E002/20: MAZDA3 (BP) and CX-30 (DM) - Verändertes Fahrzeugverhalten bei eingeschalteter MRCC

TSB Nummer: E002/20

Beschreibung

Fall 1: Der Fahrer ändert die eingestellte Geschwindigkeit.

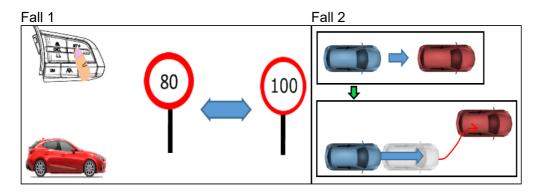
<u>Änderung 1 – Schnelleres Erreichen der Zielgeschwindigkeit durch schnellere</u> <u>Beschleunigung/Verzögerung</u>

Fall 2: Das voranfahrende Fahrzeug verschwindet (wechselt z. B. die Spur)

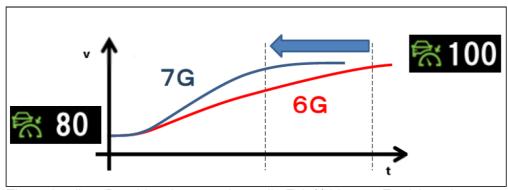
Bei den Modellen der 6. Generation besteht die Möglichkeit, dass die Zielgeschwindigkeit nicht so schnell wie erwartet erreicht wird und der Fahrer unterstützend das Gas- bzw. Bremspedal betätigen muss. Bei den Modellen der 7. Generation erreicht das Fahrzeug die Zielgeschwindigkeit durch eine modifizierte Beschleunigungs-/Verzögerungsleistung schneller, sodass ein sicherer Abstand gewährleistet ist.

1 - Beschleunigung

Eine schnellere Beschleunigung verkürzt die Zeit (t) bis zum Erreichen der Zielgeschwindigkeit (v).

2 - Verzögerung

Eine schnellere Verzögerung verkürzt die Zeit (t) bis zum Erreichen der Zielgeschwindigkeit (v).

Fall 2: Anderes Fahrzeug dringt in den Erfassungsbereich ein

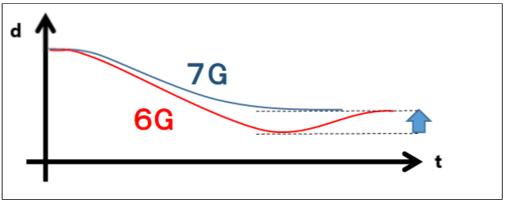
Wenn ein anderes Fahrzeug in den Erfassungsbereich eindringt, besteht die Möglichkeit, dass Fahrzeuge der 6. Generation dem voranfahrenden Fahrzeug in einem kürzeren als dem eingestellten Abstand folgen. Die Fahrzeuge der 7. Generation halten dagegen den eingestellten Abstand ein.

Eine schnellere Verzögerung verkürzt die Zeit (t) bis zum Erreichen des eingestellten Abstands (d).
